### AUTORITÀ DI SISTEMA PORTUALE DEL MAR LIGURE OCCIDENTALE

Decreto n. 1012

OGGETTO: **DECRETO APPROVAZIONE PROGETTO DEFINITIVO RIQUALIFICAZIONE HENNEBIQUE**

Foto 1 - Palazzo Santa Limbania - ADM DTII Sede Genova - Area esterna lato Sud Est

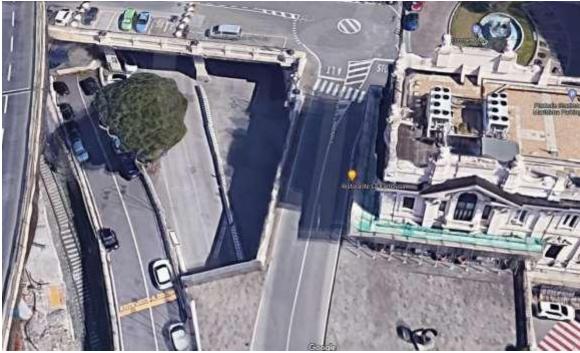
Rincresce poi rilevare l'assenza a progetto di qualsivoglia valutazione circa l'impatto delle modifiche alla viabilità a perimetro dell'intero edificio ed alla cancellazione dell'attuale dotazione di posti auto dedicati e riservati in ambito comunale o di aree di sosta su demanio marittimo, senza che vengano proposte soluzioni alternative sostitutive o di compensazione.

Foto 3 - Palazzo Santa Limbania - ADM DTII Sede Genova - Area esterna lato Ovest.

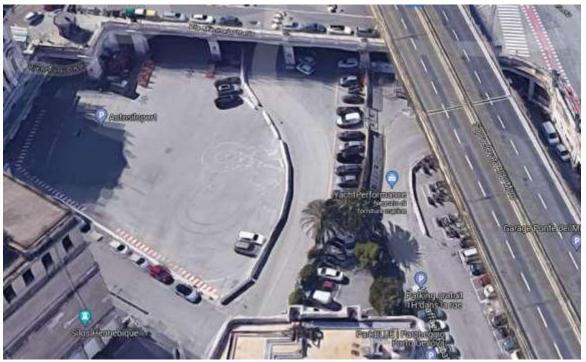
La porzione di viabilità in basso sulla destra sotto la sopraelevata Aldo Moro, a senso unico, dispone attualmente di due lati di parcheggi a pettine, pubblici (riga bianca), a nord, con modalità area blu (a pagamento) in adiacenza alla facciata dell'edificio dell'Agenzia delle Dogane.

A sinistra ed al centro nell'immagine, il piazzale interessato dal progetto per modifiche sostanziali alla viabilità e inserimento di una rotatoria di ampie dimensioni, è oggi spazio di sosta per pullman e automezzi destinati all'imbarco sulle navi da crociera.
